SERVİS BÜLTENİ

Koruyucu Toz Kapak Tasarımının Değişimi

Parça değişimi - RIU: 566283.H195 numaralı parça 566283.01.H195 numaralı olanla değiştirilmiştir.

Şekil 1: Toz koruyucu kapağın tasarımı değiştirilmiştir

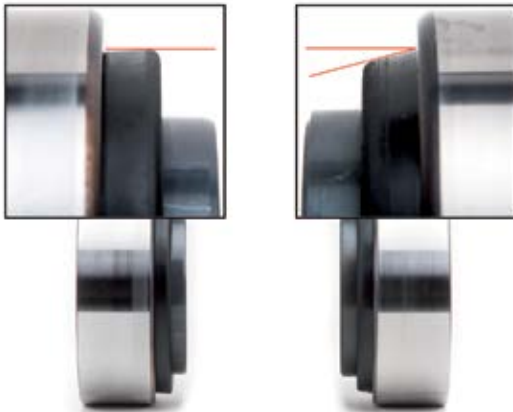
Parça numarası 566283.H195 olan RIU'nun yerleştirilmesi sırasında, koruyucu toz kapak bazı poryalarda dönmüş olabilir. En kötü durum senaryosunda, dönmüş olan koruyucu toz kapak rulmanın tıkanmasına neden olarak poryanın dönmelerini zorlaştırabilir veya tamamen dönmelerini engelleyebilir.

Bu nedenle, değiştirilmiş bir koruyucu toz kapak geliştirilmiştir (Resim 1'e bakınız).

Şekil 1: Yeni versiyon (566283.01.H195)

Bu teknik değişiklik ile, 566283.H195 numaralı parça, 566283.01.H195 ile değiştirilmiştir.
